VIKNA KOMMUNE

SAKSFRAMLEGG

Reguleringsplan Betzy Bergs gate - detaljregulering - 2.gangs behandling for høring og utlegging til offentlig ettersyn

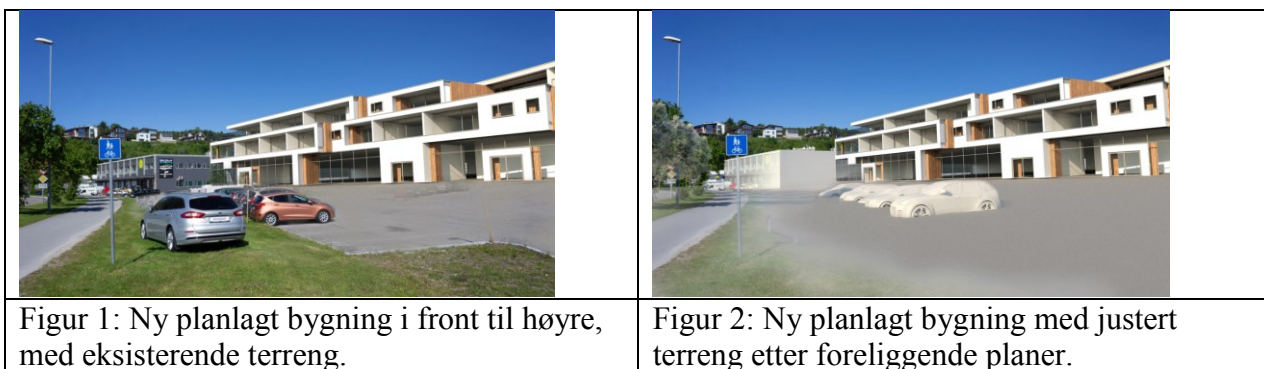
Rådmannen har mottatt 3D-skisser av planlagt bygning, med perspektiv sett fra bakkenivå, fra krysset mellom Strandgata og Betzy Bergs gate:

Det ideelle hadde vært å hatt ytterligere 3D-skisser fra flere vinkler. Rådmannen anser imidlertid at planbeskrivelsen sammenholdt med oversendte 3D-skisser vil være tilstrekkelig til at innbyggere og berørte kan forestille seg hvordan planlagt bygning vil kunne se ut når det er oppført. Utfra foreliggende materiale anses planlagt bygning å passe inn i omgivelsene.

Solstudie - uteoppholdsareal

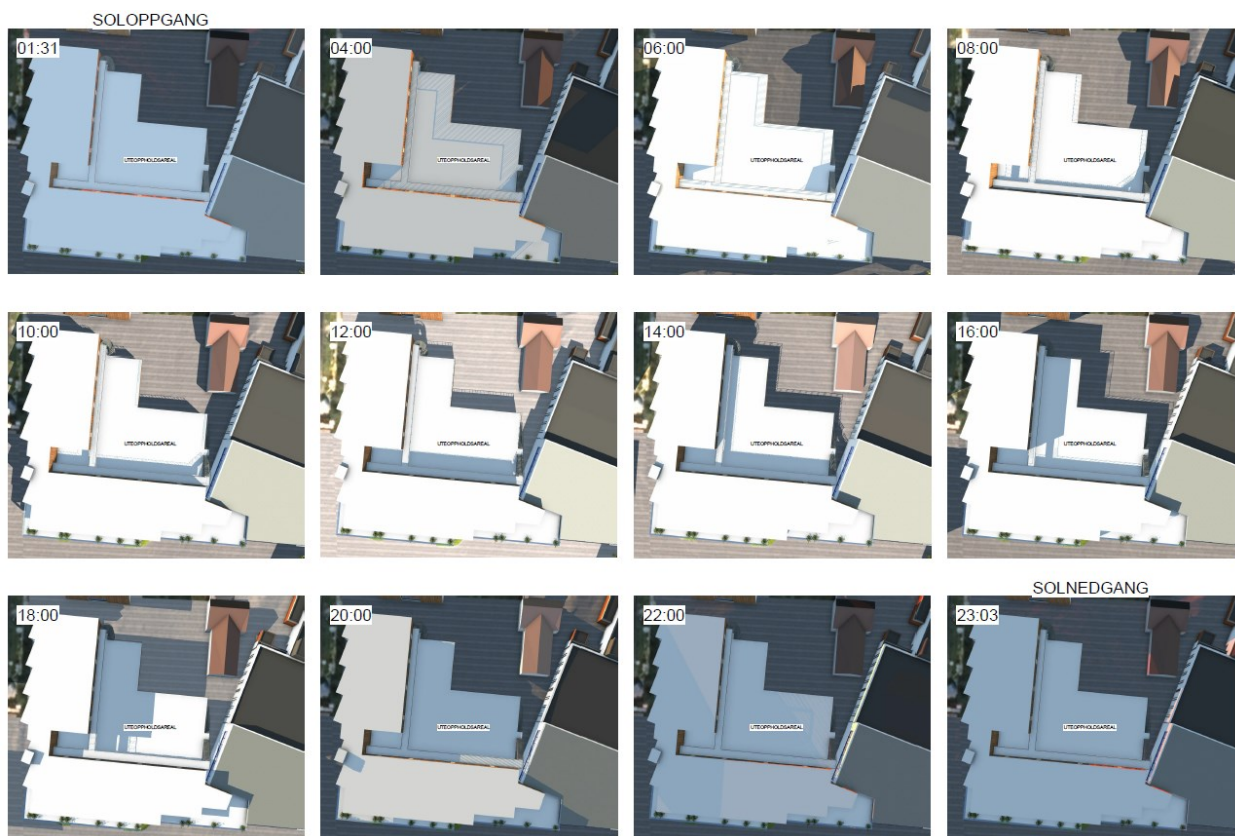
Solstudien for uteoppholdsarealene over deler av forretningslokalene i første etasje viser at det er tilfredsstillende mengder med sol i løpet av døgnet til at det kan fungere som et attraktivt utemiljø (se vedlegg 3.1, 3.2 og 3.3. til planbeskrivelsen).
